Asunto: remito informe novedades postventa del contrato de obra PN DIRAF 06-6-10178-22

Página 1 de 16	PROCEDIMIENTO: ELABORACIÓN, EJECUCIÓN Y LIQUIDACIÓN DE CONTRATOS	 <b>POLICÍA NACIONAL</b>
Código: 2BS-FR-0070		
Fecha: 12-03-2021	INFORME INCUMPLIMIENTO CONTRACTUAL SERVICIO POSTVENTA	
Versión: 0

**ASUNTO:** Informe novedades posventas del contrato de obra PN DIRAF No. 06-6-10178-22

**Contrato de interventoría No PN DIRAF No. 06-3-10086-22**

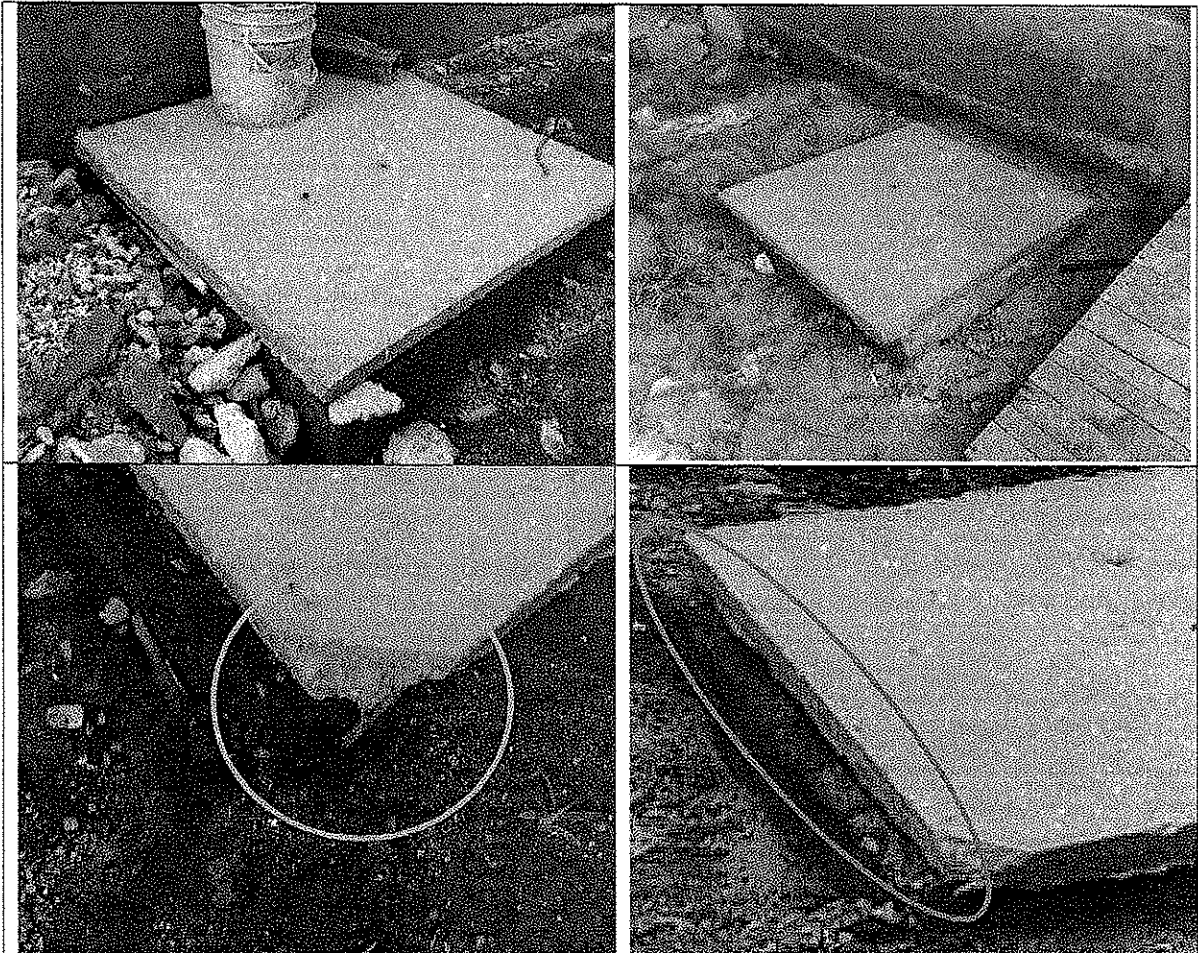
*Compromiso N°1 Efectuar actividades del ítem 5.5 referente al suministro e instalación de afinado liso para pisos, escalera y cubiertas, en el cual el contratista de obra se compromete a realizar el afinado del piso de la placa de contrapiso que se ubica en el área del proyecto contratado con una cantidad definida de (2.066) m2, en el tiempo establecido en el cronograma anexo.*

Área interna con afinado

Área de los pasillos sin afinado.

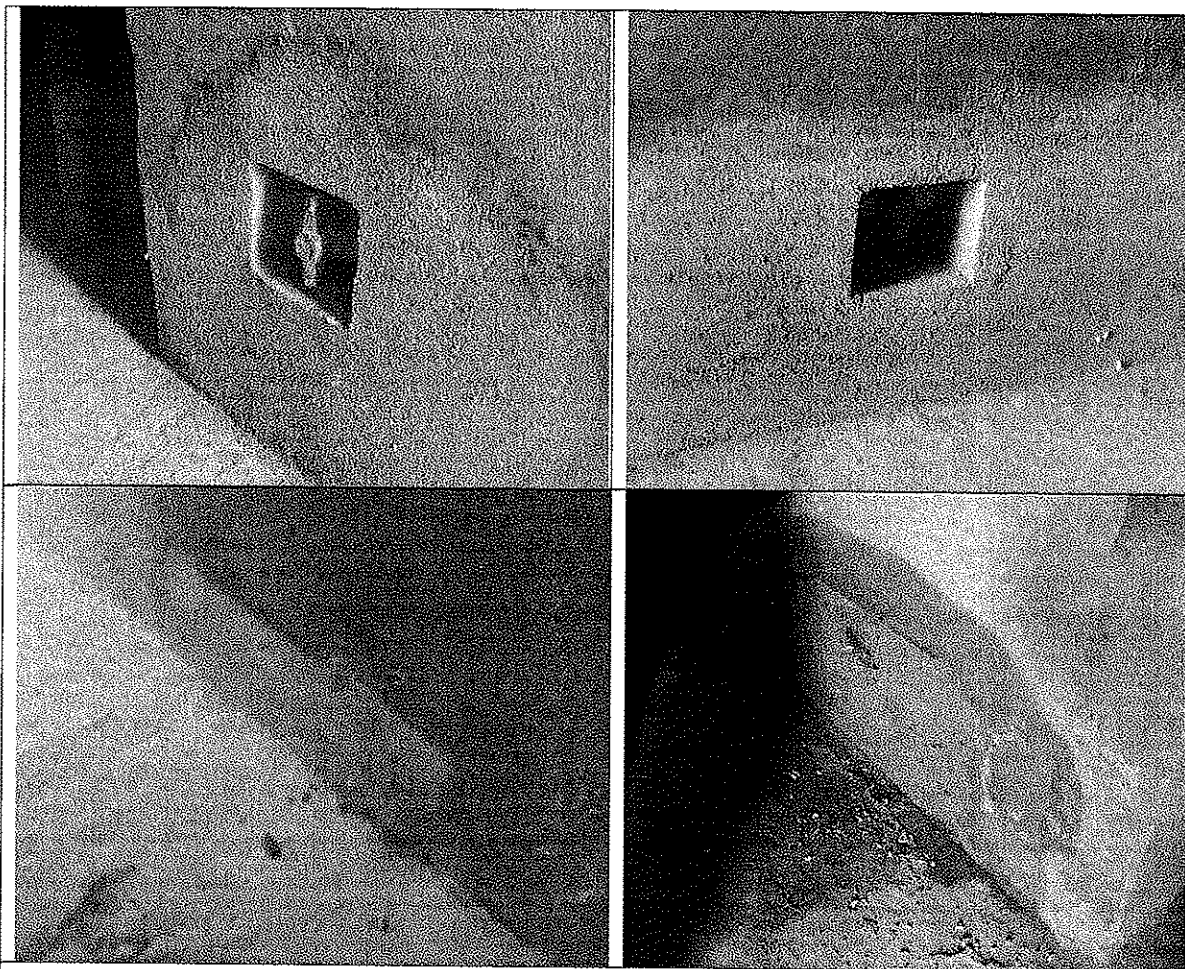
*Compromiso N°3: Ítem 6.1.10 suministro e instalación de punto hidráulico PVC-P sanitario Fluxómetro 1.1/4 ". 6.1.11. Suministro e instalación registro pesado cortina tipo RED WHITE ROSCAR 2" y 6.1.12 suministro e instalación de registro pesado cortina TIPO RED WHITE ROSCAR 1 – ½" se debe reubicar la tubería expuesta, con el fin que queden incrustadas en el muro.*

El consorcio contratista realizó la reubicación de los puntos mal ubicados y resano los muros afectados en el proceso, sin embargo, para el recibo a satisfacción se le solicitó hacer las pruebas de presión del caso a la tubería bajo la supervisión de la interventoría, pruebas que no realizó el consorcio PONAL LYM y por lo tanto no se pudo corroborar su correcto funcionamiento y por lo tanto no se da por recibida la instalación hidráulica.
